Numer postępowania: **MCM/WSM/ZP2/2014**

Dotyczy: **postępowania w trybie przetargu nieograniczonego na dostawę zespołów klasycznych, zestawów do artroskopii kolana i barku , śrubopyłt, gwoździ śrudsżpikowych, zestawów do regeneracji ubytków kostnych i leczenia braków zrostu, obłożenia operacyjne.**

Działając na podstawie art. 38 ust. 1 pkt 3 Prawo zamówień publicznych, przedstawiam odpowiedzi na pytania Wykonawcy, dotyczące treści Specyfikacji Istotnych Warunków Zamówienia:

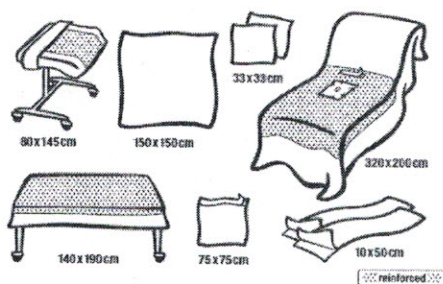
PYTANIE NR 1: Dotyczy Pakietu Nr 9, poz. 1:

Czy Zamawiający dopuści możliwość zaoferowania zestawu do operacji stawu biodrowego w następującym składzie:

Zestaw do zabiegów w chirurgii biodra I, wzmocniony	
Skład zestawu:	
1 serweta na stółk narzędziowy	140 x 190
1 obłożenie stolika Mayo	80 x 145
1 serweta samoprzylepna	170 x 300
1 serweta samoprzylepna z wycięciem „U”	260 x 200
1 serweta nieprzylepna	150 x 150
1 serweta nieprzylepna	75 x 90
1 serweta nieprzylepna	150 x 100
3 taśmy samoprzylepne	10 x 50
4 ręczniki celulozowe	33 x 33

Dodatkowo pakowane niezależnie od zestawu 2 bandaże elastyczne w rozmiarze 8cm x 4m

Tak, Zamawiający dopuści możliwość zaoferowania zestawu do operacji stawu biodrowego w składzie podanym jak na załączonym obrazku, wraz z dodatkowo pakowanym niezależnie od zestawu 2-oma bandażami elastycznymi w rozmiarze 8cm x 4m.

Zestaw do artroskopii I

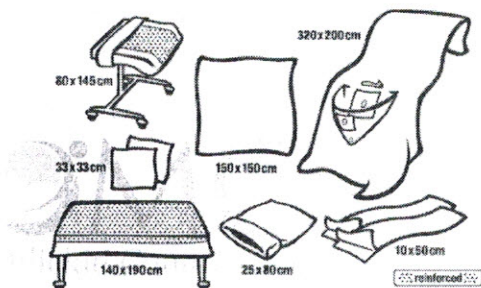
PYTANIE NR 3: Dotyczy Pakietu Nr 9, poz. 3:

Czy Zamawiający dopuści możliwość zaoferowania zestawu do artroskopii kolana w następującym składzie:

1 serweta na stolik narzędziowy	140 x 190
1 obłożenie stolika Mayo	80 x 145
1 serweta pomocnicza	150 x 150
1 serweta do artroskopii z workiem do zbiórki płynów	320 x 200
1 osłona na kończynę	25 x 80
2 taśmy samoprzylepne	10 x 50
2 ręczniki celulozowe	33 x 33

Dodatkowo pakowany niezależnie od zestawu fartuch chirurgiczny w rozmiarze L?

Tak, Zamawiający dopuści możliwość zaoferowania zestawu do artroskopii kolana w składzie podanym jak na załączonym obrazku, wraz z dodatkowo pakowanym niezależnie od zestawu fartuchem chirurgicznym w rozmiarze L.
